Bau- und Raumplanungskommission

Bericht der Bau- und Raumplanungskommission

**Ratschlag 09.1687.01 betreffend Neugestaltung Voltamatte, Neubau
des Quartierspielplatzes der Robi-Spiel-Aktionen, Neugestaltung
Lichtstrasse**

**Petition P268 für eine velofreundliche Ostumfahrung des Voltaplat-
zes**

Abb. 1: Varianten "Querung Voltamatte" (rot) und "Veloführung entlang Grünanlage" (blau)

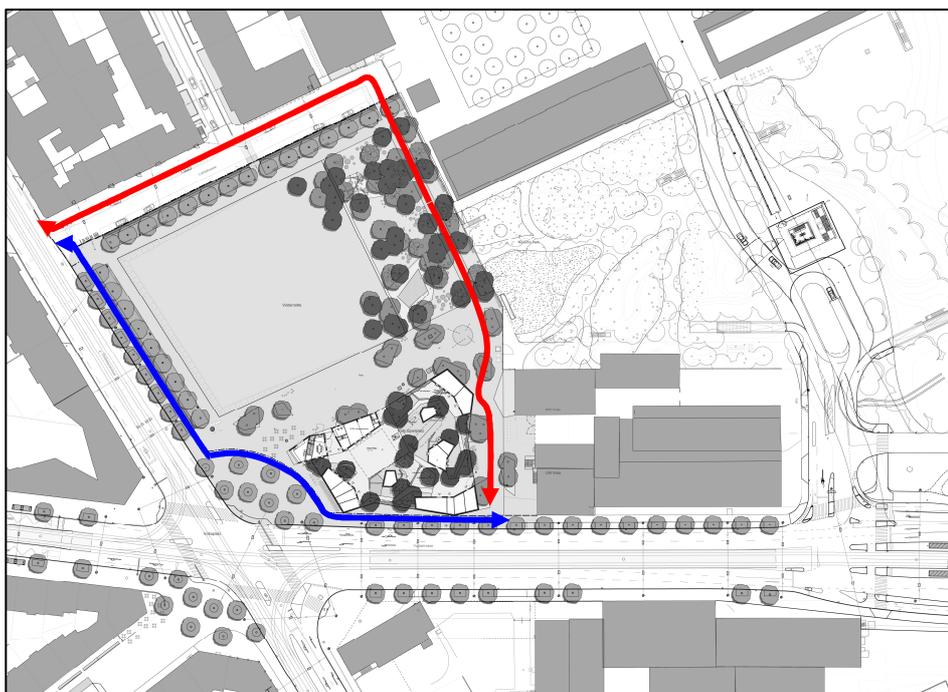
Die Variante "Querung Voltamatte" ist mit dem entscheidenden Nachteil verbunden, dass im östlichen Bereich der Voltamatte, wo ein Baumhain mit einem Kiesrasen als Grundbelag vorgesehen ist, der Veloverkehr mitten durch die für Fussgänger und Kinder vorgesehene Aufenthaltsfläche geführt werden müsste. Dieser Bereich der Voltamatte wird im Ratschlag unter Ziff. 3.3 (auf Seite 7) wie folgt beschrieben:

Es ist offensichtlich, dass das Führen des Veloverkehrs durch einen so gestalteten Aufenthaltsbereich zu erheblichen Friktionen führen muss.

Die Variante "Veloführung entlang Grünanlage" hätte zur Folge, dass Friktionen zwischen Fussgängern und Fussgängerinnen einerseits und Velofahrenden andererseits im Bereich des Parkzugangs vom Voltaplatz her entstehen würden. Zudem ginge die für die Veloführung benötigte Fläche zulasten der Grünanlage, was im Vergleich zu dem mit dieser Veloführung verbundenen Gewinn ein unverhältnismässiger Nachteil wäre. Schliesslich müsste, um die für die Veloführung im Bereich der Voltastrasse erforderliche Fläche verfügbar zu machen, die Lage und die Gestaltung des "Robi-Dorfs" neu konzipiert werden, wobei ebenfalls die Fläche der Gesamtanlage verringert werden müsste.

Sowohl die Variante "Querung Voltamatte" als auch die Variante "Veloführung entlang Grünanlage" haben sodann den folgenden, gewichtigen Nachteil: Beide Varianten erhöhen zwar den Komfort für den Veloverkehr, der von der Dreirosenbrücke her kommt. In der Gegenrichtung erweist sich die Führung des Veloverkehrs jedoch als höchst problematisch. Bei beiden Varianten trifft nämlich der von Norden her kommende Veloverkehr am südöstlichen Ende der Voltamatte ein und muss von dort auf die andere Seite der Voltastrasse geleitet werden, um in Richtung Dreirosenbrücke weiterfahren zu können. Diese Querung der vielbefahrenen und breiten Voltastrasse mit Tramverkehr wäre nur mit grössten Schwierigkeiten zu realisieren. Es wäre dazu der Bau einer zusätzlichen Lichtsignalanlage erforderlich. Ferner müssten Schutzinseln gebaut werden, was eine Aufweitung des Strassenquerschnitts um mindestens vier Meter erforderlich machen würde. Die Lichtsignalanlage würde dazu führen, dass für die Velos hohe Wartezeiten zu erwarten wären, was erfahrungsgemäss bei den Velofahrenden auf wenig Freude und Verständnis stösst. Die Priorisierung des Tramverkehrs wäre nur eingeschränkt möglich. Schliesslich wäre auch die Gefahr der Rückstaubildung im Bereich der zusätzlichen Lichtsignalanlage nicht leicht zu bannen. Schliesslich erscheint der Aufwand für die Realisierung einer solchen Veloverbindung im Vergleich zu den damit für die Velofahrenden möglicherweise verbundenen Vorteilen als unverhältnismässig.

Sowohl die Variante "Querung Voltamatte" als auch die Variante "Veloführung entlang Grünanlage" haben sodann für den vom nördlichen Bereich der Elsässerstrasse (von der "St. Louis Grenze") her kommenden Veloverkehr zusätzlich den folgenden, gewichtigen Nachteil: Der vom nördlichen Bereich der Elsässerstrasse her kommende Verkehr muss im Bereich der nordwestlichen Ecke der Voltamatte zunächst die Elsässerstrasse queren. Auch diese Strassenquerung wäre nicht einfach zu realisieren und mit erheblichen Behinderungen für die anderen Verkehrsströme verbunden. Eine gewünschte Erhöhung der Verkehrssicherheit für den Veloverkehr würde bei diesen Varianten nicht erzielt.

Aus diesen Gründen ist die Mehrheit der BRK der Auffassung, dass die Varianten "Querung Voltamatte" und "Veloführung entlang Grünanlage" nicht weiterverfolgt werden sollen. In diesem Sinne beantragt die BRK auch, die Petition P268 "für eine velofreundliche Ostumfahrung des Voltaplatzes" als erledigt abzuschreiben.

Abb. 2: Variante "indirektes Linksabbiegen" (grün)

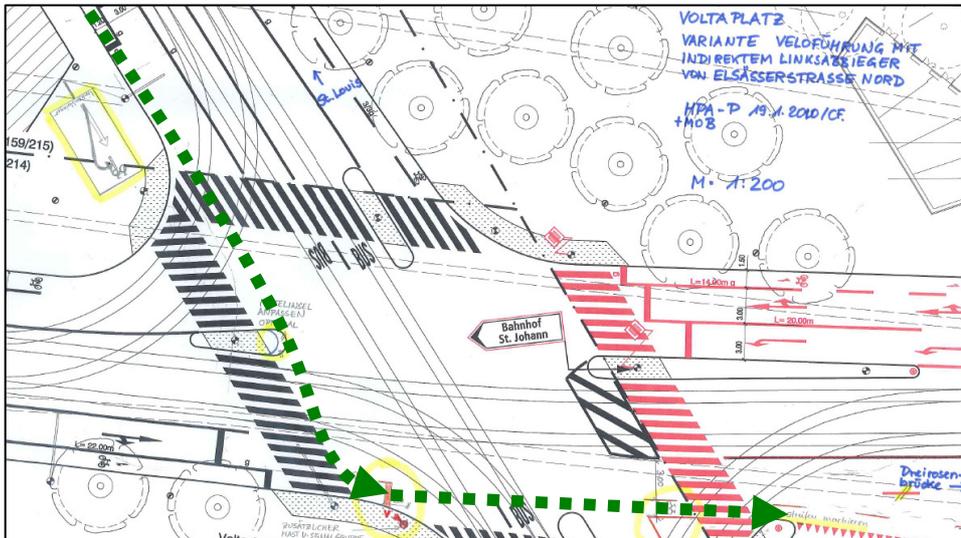
Die Variante "indirektes Linksabbiegen" beinhaltet eine geringfügige Modifikation der Veloverkehrsführung im Bereich Voltaplatz, die mit wenig Aufwand realisiert werden kann. Der vom nördlichen Teil der Elsässerstrasse her kommende Veloverkehr, der links in die Voltastrasse Richtung Dreirosenbrücke abbiegen will, soll (neben der normalen Möglichkeit des Linksabbiegens, die weiterhin zur Verfügung stehen soll) zusätzlich die Möglichkeit erhalten, im Sinne eines "indirekten Linksabbiegens" sich vor dem stehenden, aus dem westlichen Bereich der Voltastrasse her kommenden Verkehr aufzustellen, auf die für diesen Verkehr bestimmte Grünphase zu warten und dann mit diesem Verkehr zusammen den Voltaplatz in Richtung Dreirosenbrücke zu überqueren. Dieses "indirekte Linksabbiegen" ist in der Stadt Basel an verschiedenen Orten bereits eingeführt (so etwa bei der Tramhaltestelle "Bankverein"). Die ortskundigen Velofahrenden kennen diese Art der Verkehrsführung und kommen damit gut zurecht. Der Vorteil dieser Massnahme läge darin, dass das reguläre Linksabbiegen, das aufgrund der vielen auf dem Voltaplatz vorhandenen Tramschienen tückisch ist, vermieden werden kann. Das ordentliche Linksabbiegen soll aber für geübte Velofahrende nicht verboten werden; im Ergebnis hätten die Velofahrenden daher die Wahl, ob sie regulär oder indirekt nach links abbiegen wollen.

Für den von der Dreirosenbrücke her kommenden Veloverkehr bietet diese Variante zwar keine Verbesserung, aber immerhin kann die Verkehrsführung in der Gegenrichtung verbessert werden. Zudem ist diese Massnahme nicht mit besonderen Nachteilen verbunden.

Die Kosten für die Realisierung der Variante "indirektes Linksabbiegen" werden vom BVD (ohne dass die Detailprojektierung bereits vorliegen würde) grob auf CHF 100'000.-- bis CHF 150'000.-- geschätzt.

Die BRK ist einstimmig bei zwei Enthaltungen der Meinung, dass die Variante "indirektes Linksabbiegen" eine Verbesserung der Vorlage darstellt und daher realisiert werden soll.

Die Realisierung dieser Variante kann im Rahmen der Optimierung der verkehrstechnischen Abläufe am Voltaplatz erfolgen. Die vorerwähnten Kosten können gemäss Auskunft des BVD dem Kredit des Projektes Nordtangente belastet werden, so dass für das vorliegende Geschäft der vom Regierungsrat beantragte Kreditbetrag nicht erhöht werden muss.
